DODATEK Č. 2 SMLOUVY O DÍLO Č. OVZ-VZZR-2018-015

Smluvní strany mezi sebou dne 19.6.2018 uzavřely smlouvu o dílo č. **OVZ-VZZR-2018-015**, jejímž předmětem je zhotovení stavebního díla: **Aquacentrum - přístavba 25m bazénu.**

S ohledem na shora uvedené se tak rozsah předmětu plnění upravuje na základě níže uvedených změnových listů č. 02 až č. 10, které jsou přílohou tohoto dodatku č. 2, a v důsledku toho se mění cena i termín dokončení díla, a to následujícím způsobem:

PŮDORYS STŘECH

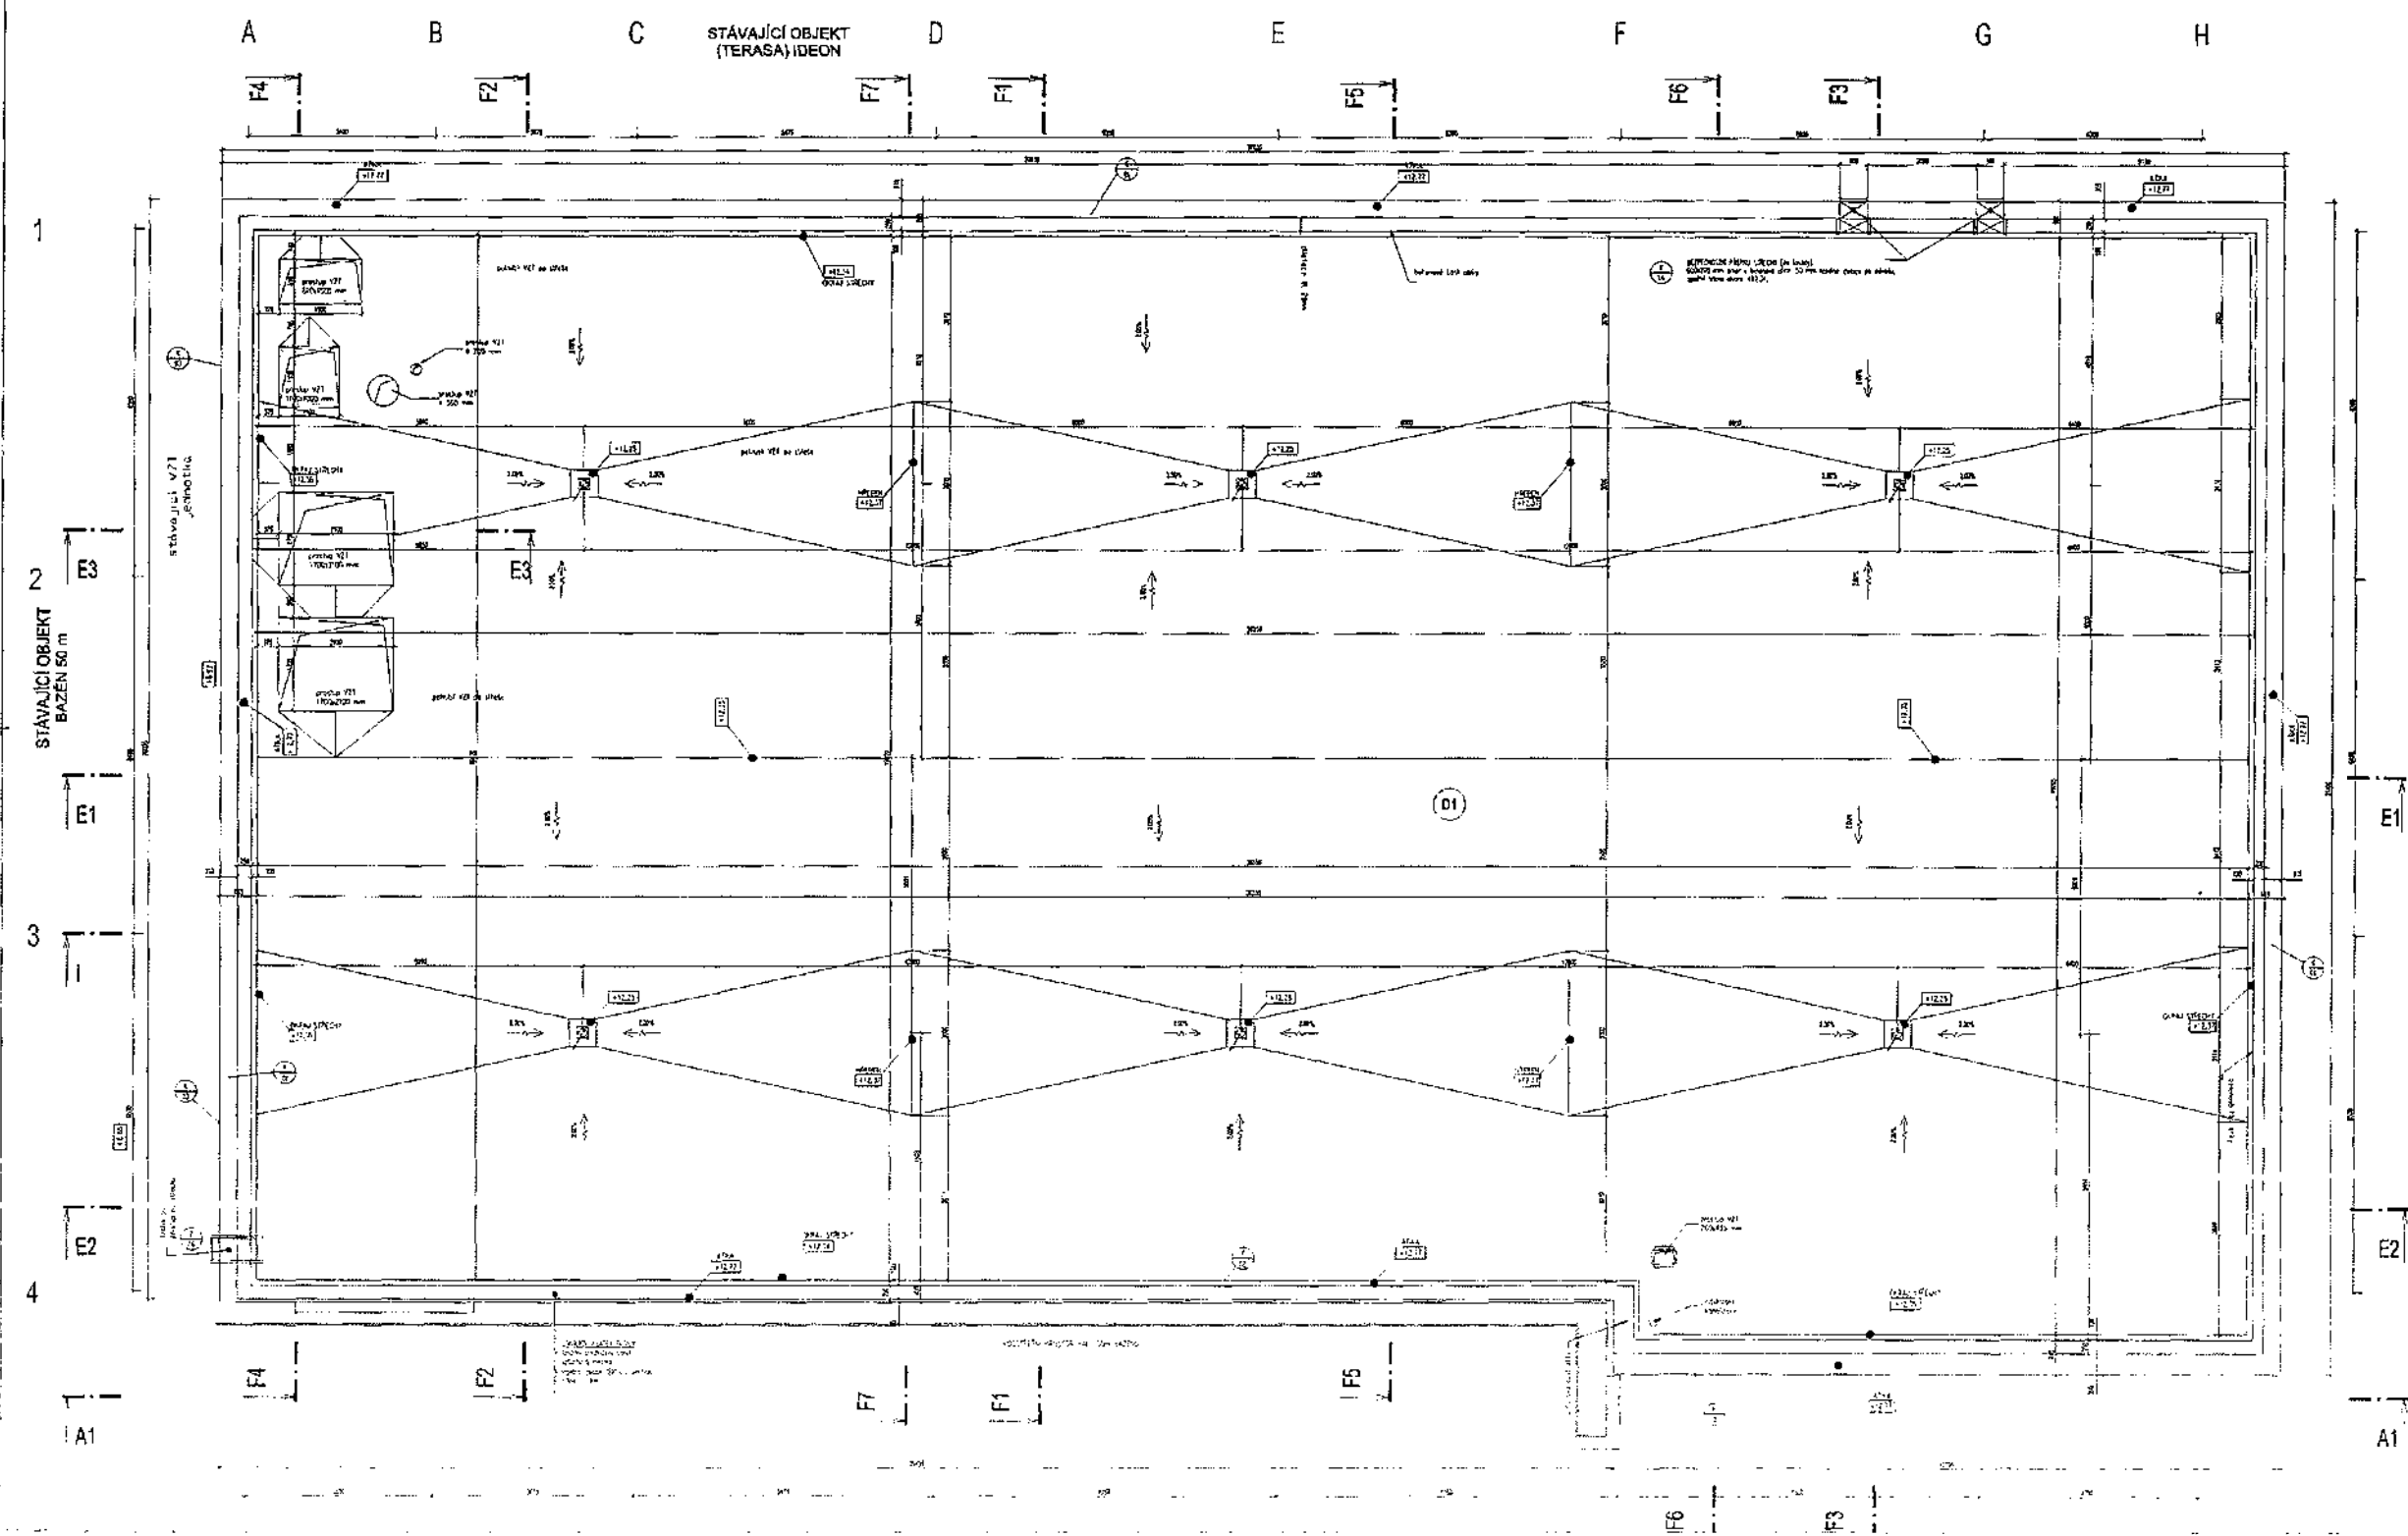
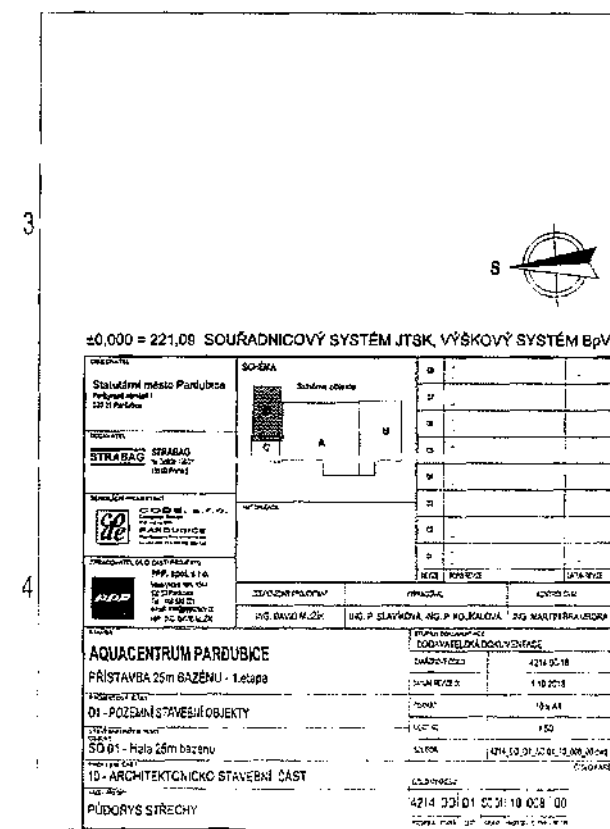
Jde se o změnu střešního souvrství ploché střechy přístavby bazénové haly. Z provozního hlediska a s ohledem na možnou budoucí výstavbu byla skladba střechy změněna z přitížené střešní skladby pomocí vrstvy praného kameniva na střešní skladbu mechanicky kotvenou do železobetonové desky, přičemž kotevní prvky nebudou perforovat trapézové plechy, které pozitivně přispívají k zamezení pronikání vodních par do tepelné izolace.

Cílem a důvodem změny skladby střešního pláště je snížení pořizovacích nákladů a současně zlepšení tepelně izolačních vlastností střešního souvrství. Dalším pozitivním faktorem navržené změny bez stabilizační vrstvy z kameniva je také jednodušší údržba a kontrola hydroizolační vrstvy střechy.

Změnový list č. 07 – změna střešní skladby

Vrstva	Funkce vrstvy	Tloušťka [mm]
SIKAPLAN 15G – fólie z měkčeného PVC s výztužnou vložkou z polyesterové tkaniny (mechanicky kotvená ⁴⁾ do betonové mazaniny, kotevní prvky nebudou procházet trapézovým plechem)	Hydroizolační	1,5
FILTEK 300 – textilie z netkaných polypropylenových vláken o plošné hmotnosti 300 g/m ²	Separační	–
EPS 150 – spádové klíny + rovné desky (sklon 3%) z objemově stabilizovaného samozhášivého pěnového polystyrenu s napětím v tlaku při 10% deformaci > 100 kPa (vzájemně slepeno a pracovní lepeno k podkladu lepidlem INSTA-STIK)	Sklonová Tepelněizolační	250 ¹⁾ -400 Ø min. 325 ²⁾
GLASTEK AL 40 MINERAL – pás z SBS modifikovaného asfaltu, nosná vložka z hliníkové fólie kaširované skleněnými vlákny plošné hmotnosti 60 g/m ⁵⁾ (bodově nataven k podkladu)	Parotěsnicí Vzduchotěsnicí Provizorní hydroizolace	4,0
DEKPRIMER – penetrační asfaltová emulze	Adhezní	–
Betonová mazanina – betonáž 100 mm nad vrchní vlnu trapézového plechu	Podkladní Nosná	100 - 250

Výkres - 102 zavesene lavky projekt

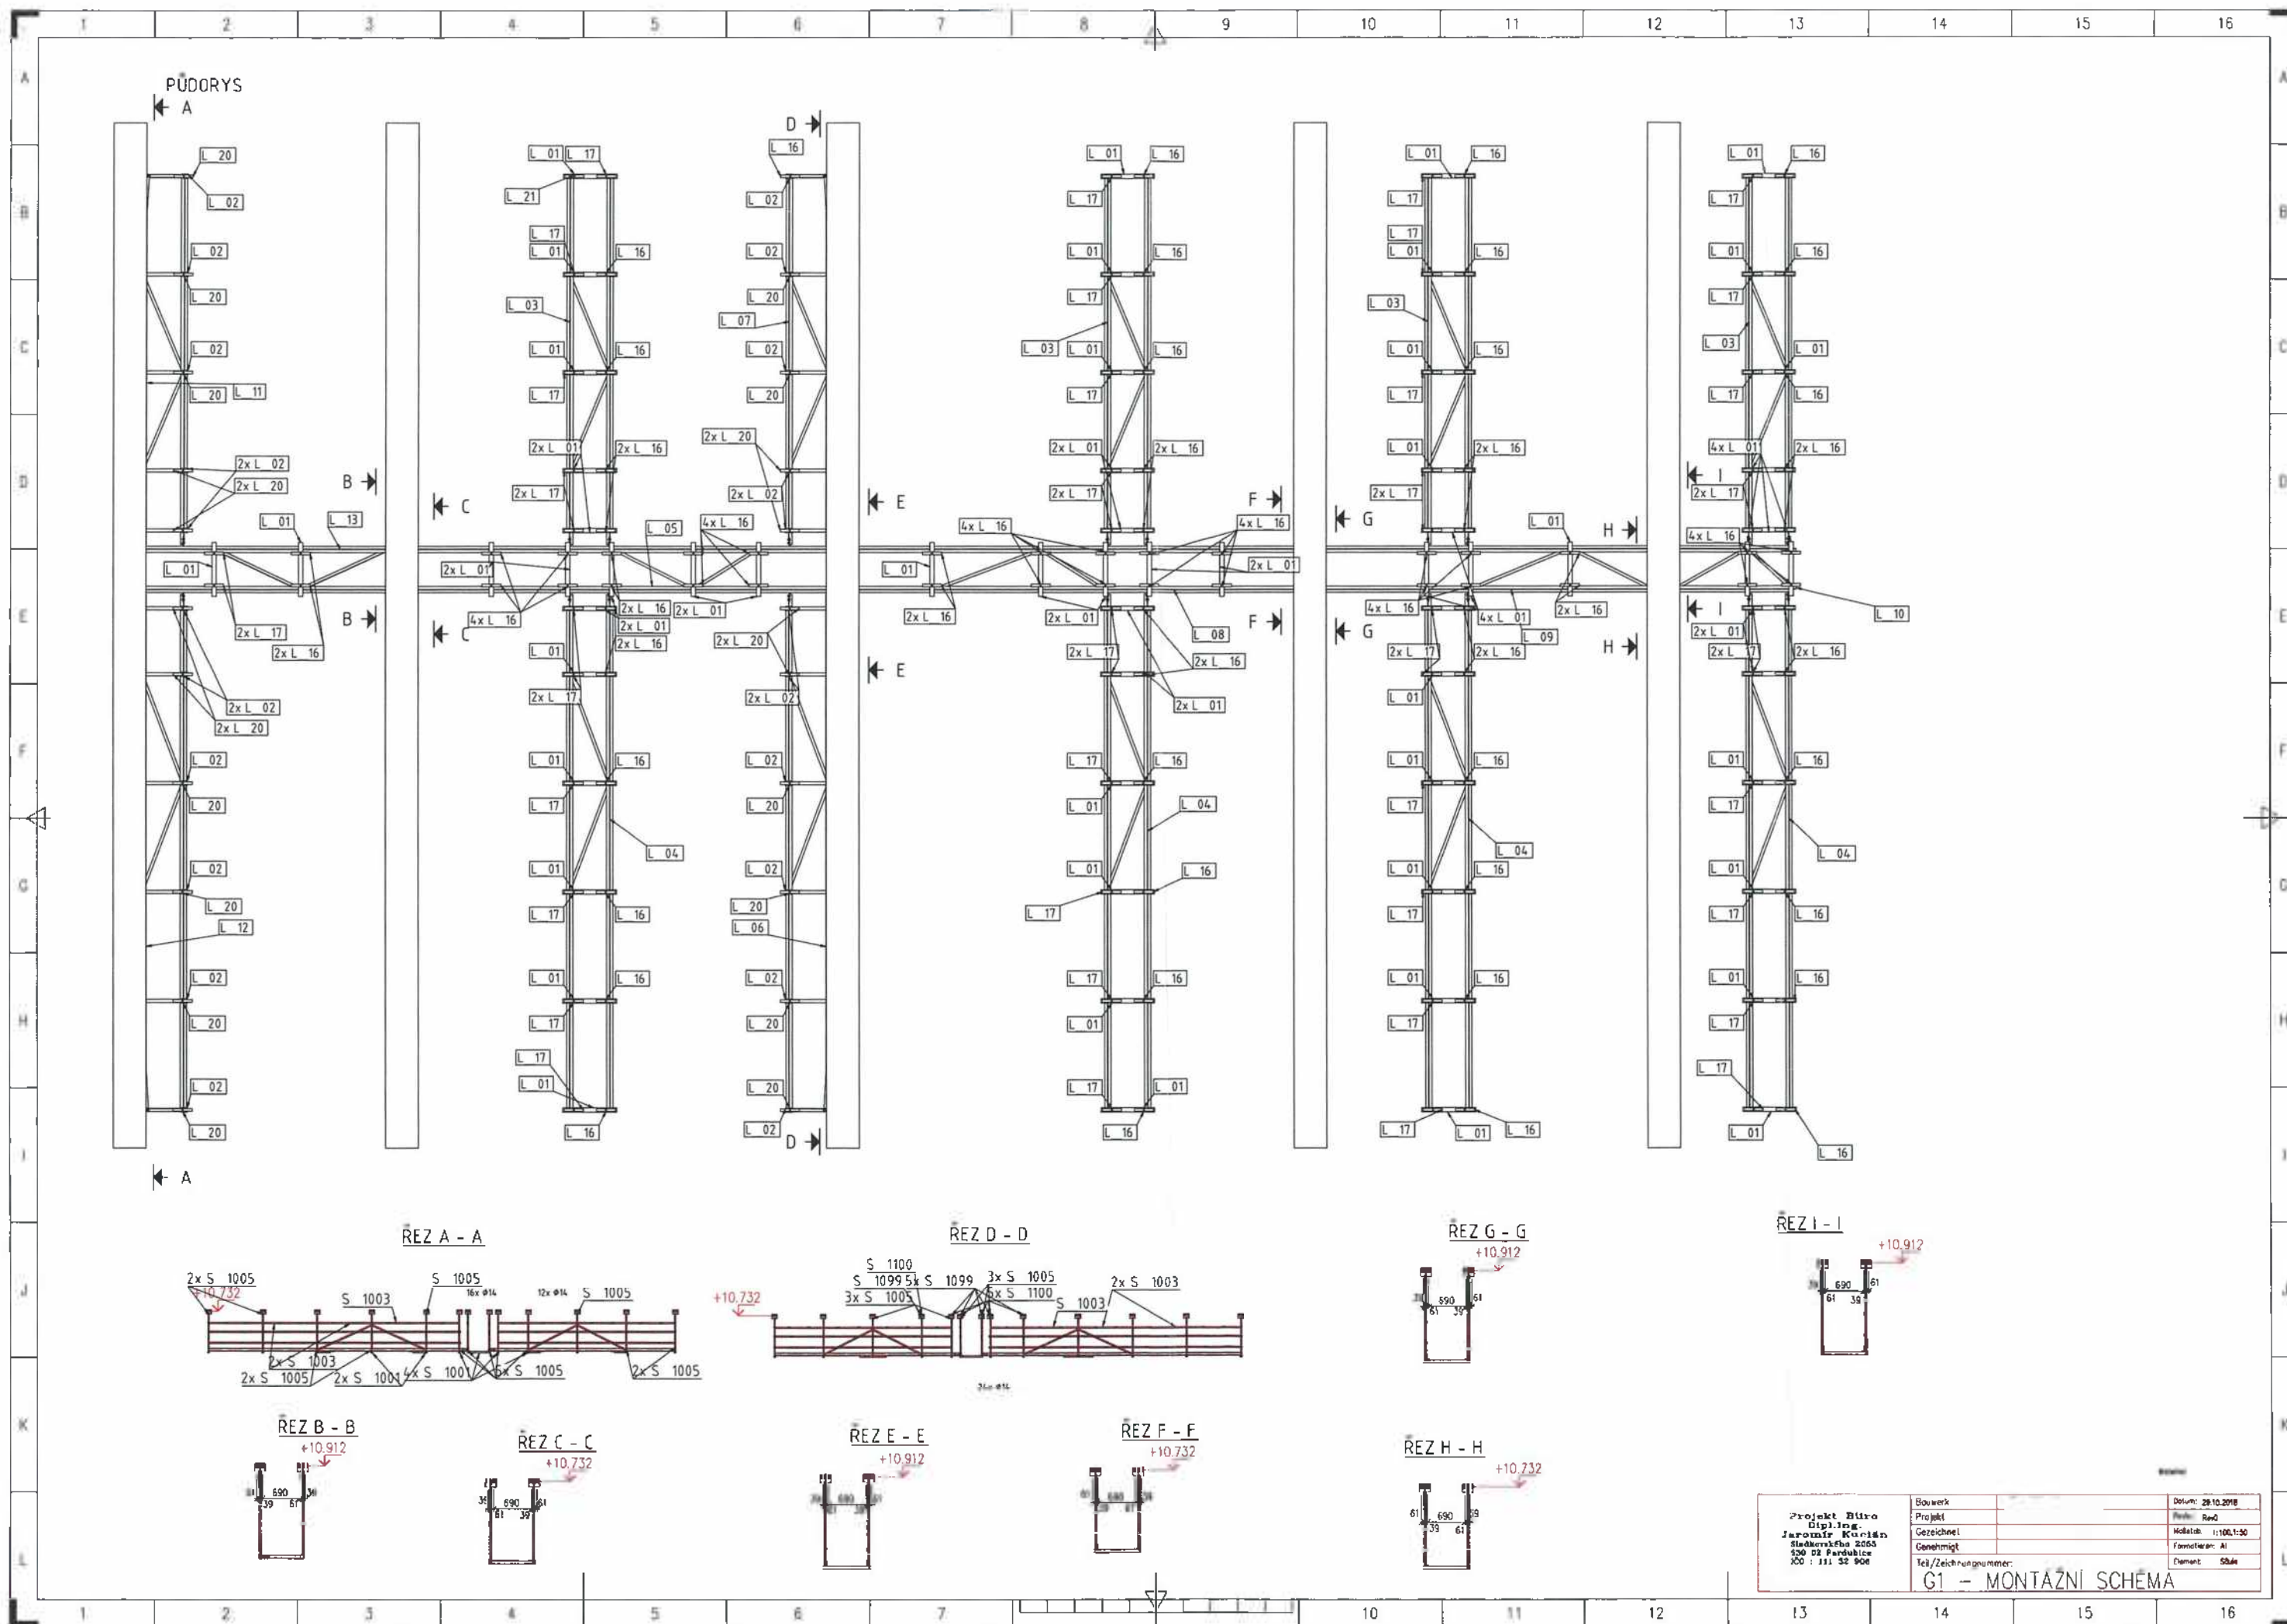
Důkladným dodatečným posouzením původně navrženého řešení rozsahu obslužné lávky a ve vazbě na umístění zavěšeného podhledu v bazénové hale, bylo objednatelem rozhodnuto o provedení změny, která spočívá v realizaci většího rozsahu obslužných lávek.

Jedná se o změnu vyplývající z praktických zkušeností provozovatele, kterou dochází k většímu rozsahu obslužných lávek v prostoru tzv. podstřeší, přičemž konstrukce lávek bude provedena z ocelových profilů namísto původně navrženého řešení z vodovzdorné překližky.

Cílem přijaté změny rozsahu, materiálu a umístění lávek jsou lepší a bezpečnější možnosti obsluhy a údržby všech zařízení, které se v prostoru mezi podhledem a střešou nacházejí, jako např. svítidla, čidla EPS, reproduktory, požární ucpávky, rozvody a vyústky VZT a kontrola stavu interiérové strany ploché střechy.

Změnový list č. 09 – zámečnické konstrukce obslužných lávek
(vícepráce)
